東海第二発電所

設計及び工事計画変更認可申請書

補足説明資料

補足－4 【火災防護設備用ハロンボンベ及び二酸化炭素ボンベの  
設置場所，個数，名称等の変更】

図3 ケーブル処理室用配管系統の変更前後

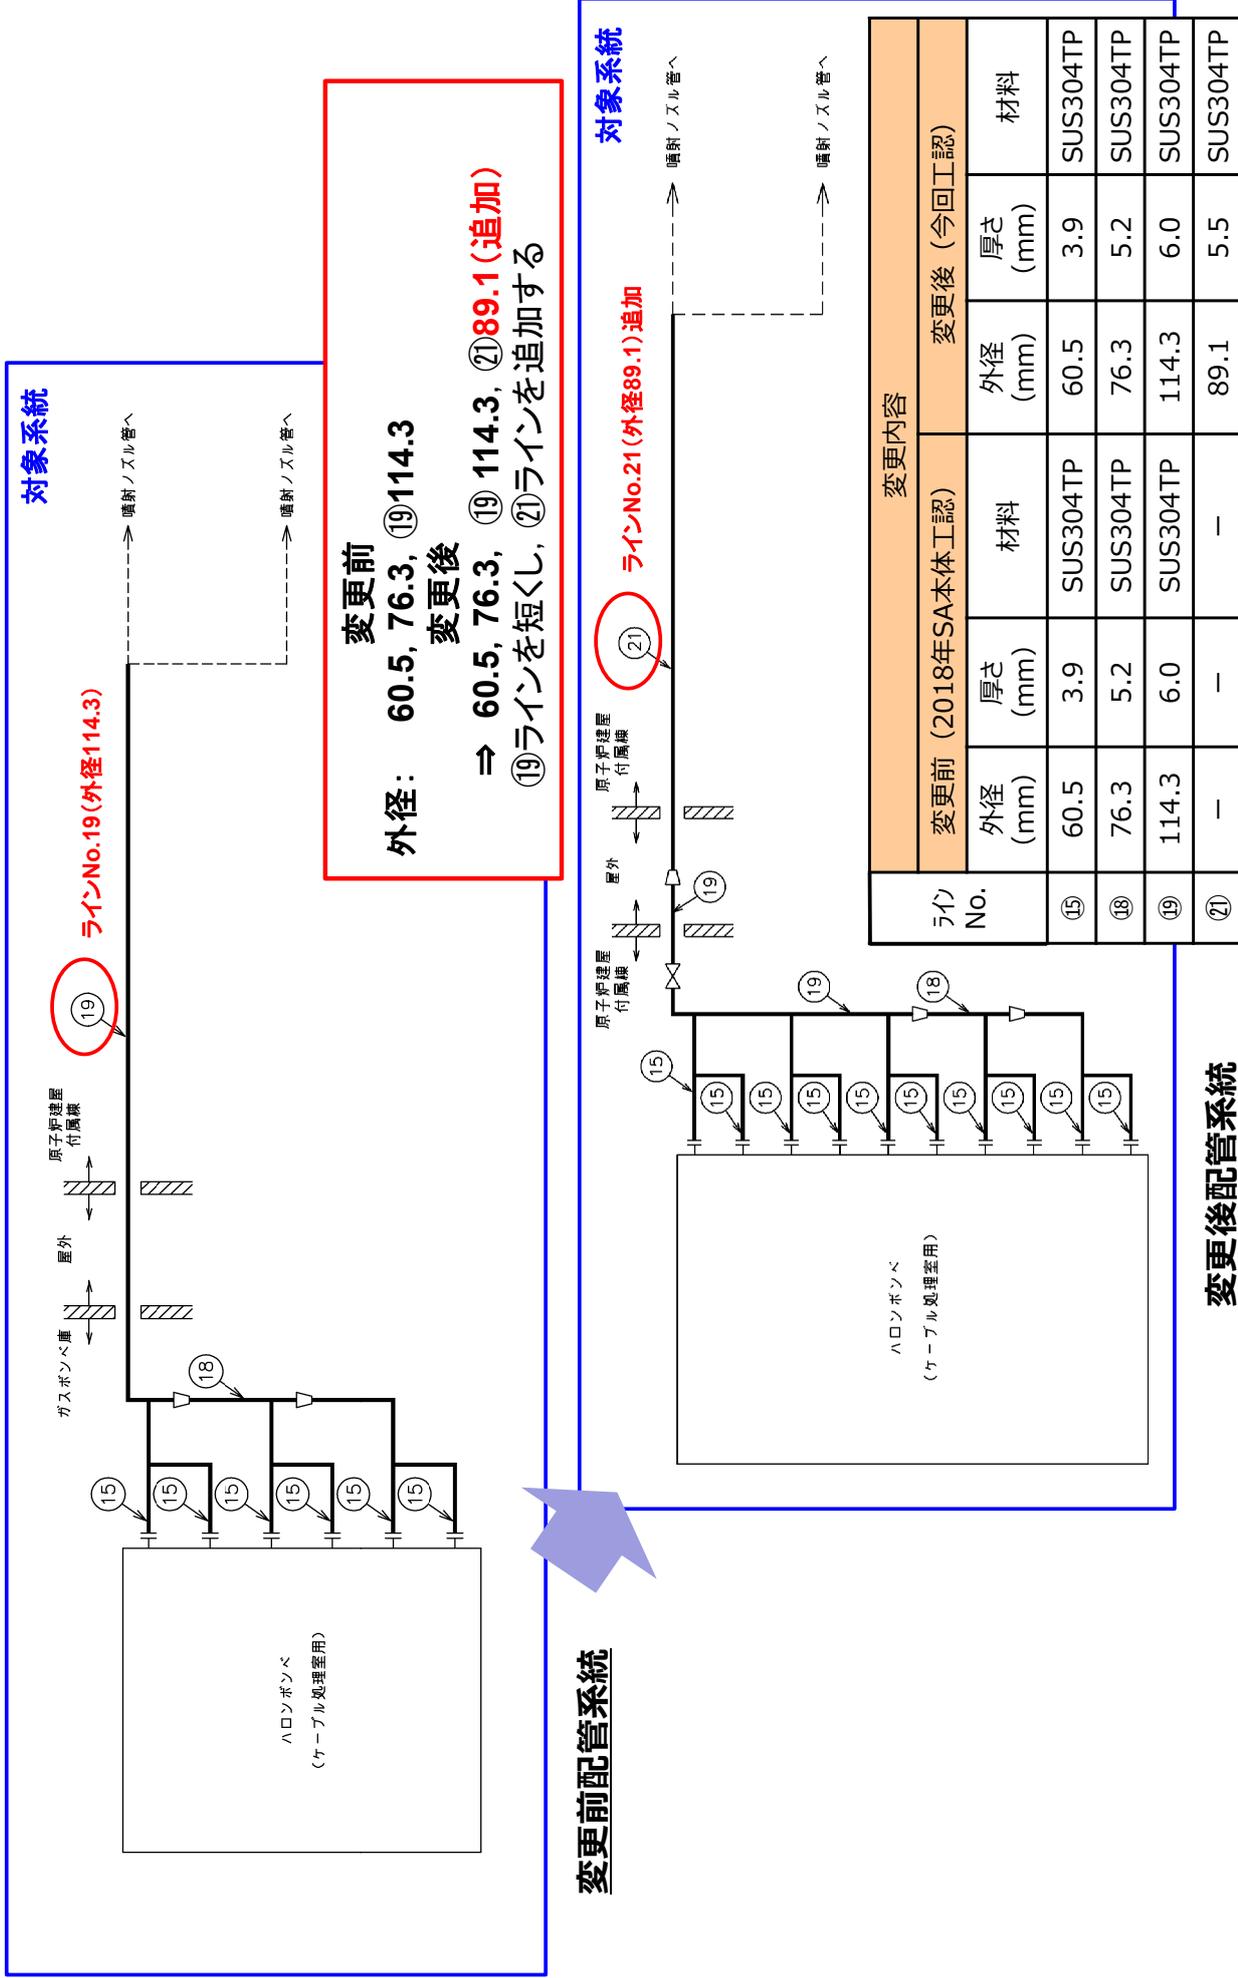
ボンベ種別	対象	変更内容								変更理由	
		項目	変更前 (2018年SA本体工認)		変更後 (今回工認)		変更後 (今回工認)				
ハロン	ケーブル処理室用	配管仕様	外径 (mm)	60.5	3.9*1	SUS304TP	外径 (mm)	60.5	3.9*1	SUS304TP	◆ハロンボンベ (容器) の設置場所 (設置床) 変更による配管経路の延長 (配管体積増加) に伴い, 消火能力を満足させるため, 配管仕様 (外径, 厚さ, 材料) を変更する。【図3参照】，【別紙 第2表, 第1図 参照】
			厚さ (mm)	76.3	5.2*1	SUS304TP	厚さ (mm)	76.3	5.2*1	SUS304TP	
			外径 (mm)	114.3	6.0*1	SUS304TP	外径 (mm)	114.3	6.0*1	SUS304TP	
			厚さ (mm)	—	—	—	厚さ (mm)	89.1	5.5*1	SUS304TP	
			材料	—	—	—	材料	—	—	—	
二酸化炭素	高圧炉心スプレイ系 ディーゼル発電機室用	配管仕様	外径 (mm)	60.5	5.5*1	SUS304TP	外径 (mm)	60.5	5.5*1	SUS304TP	◆二酸化炭素ボンベ (容器) の設置場所 (設置床) 変更による配管経路の延長 (配管体積増加) に伴い, 消火能力を満足させるため, 配管仕様 (外径, 厚さ, 材料) を変更する。【図4参照】，【別紙 第2表, 第1図 参照】
			厚さ (mm)	76.3	7.0*1	SUS304TP	厚さ (mm)	76.3	7.0*1	SUS304TP	
			外径 (mm)	89.1	7.6*1	SUS304TP	外径 (mm)	89.1	7.6*1	SUS304TP	
			厚さ (mm)	114.3	8.6*1	SUS304TP	厚さ (mm)	114.3	8.6*1	SUS304TP	
			材料	48.6	5.1*1	SUS304TP	材料	—	—	—	
			外径 (mm)	34.0	4.5*1	SUS304TP	外径 (mm)	34.0	4.5*1	SUS304TP

図4 高圧炉心スプレイスライ系ゼル発電機室用配管系統の変更前後

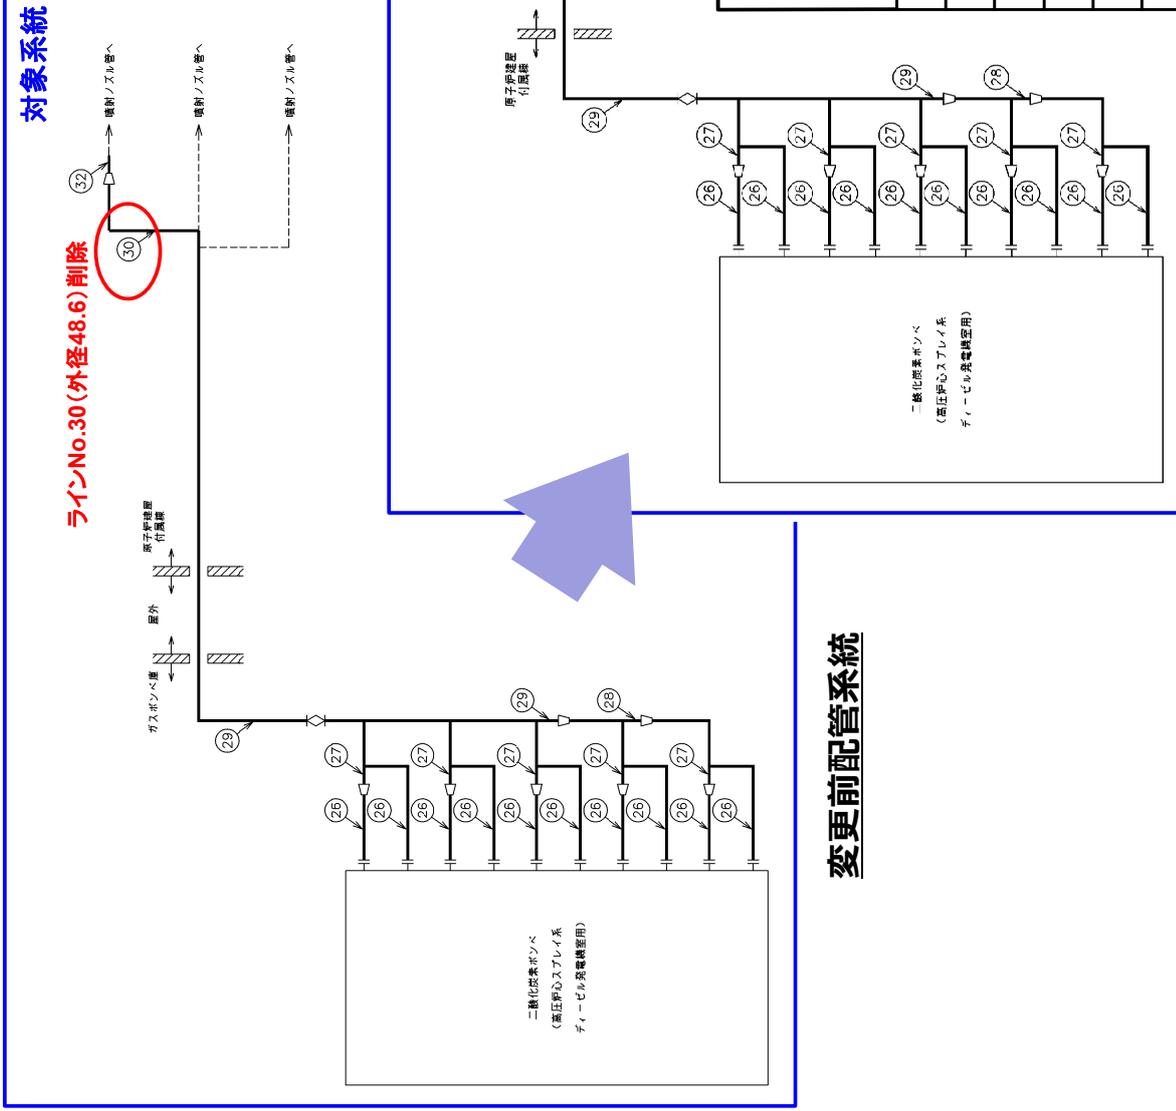
ラインNo.30(外径48.6)削除

㉔のラインをやめ, ㉔のラインサイズとする

ライン No.	変更前 (2018年SA本體工認)			変更後 (今回工認)		
	外径 (mm)	厚さ (mm)	材料	外径 (mm)	厚さ (mm)	材料
㉔	60.5	5.5	SUS304TP	60.5	5.5	SUS304TP
㉔	76.3	7.0	SUS304TP	76.3	7.0	SUS304TP
㉔	89.1	7.6	SUS304TP	89.1	7.6	SUS304TP
㉔	114.3	8.6	SUS304TP	114.3	8.6	SUS304TP
㉔	48.6	5.1	SUS304TP	—	—	—
㉔	34.0	4.5	SUS304TP	34.0	4.5	SUS304TP
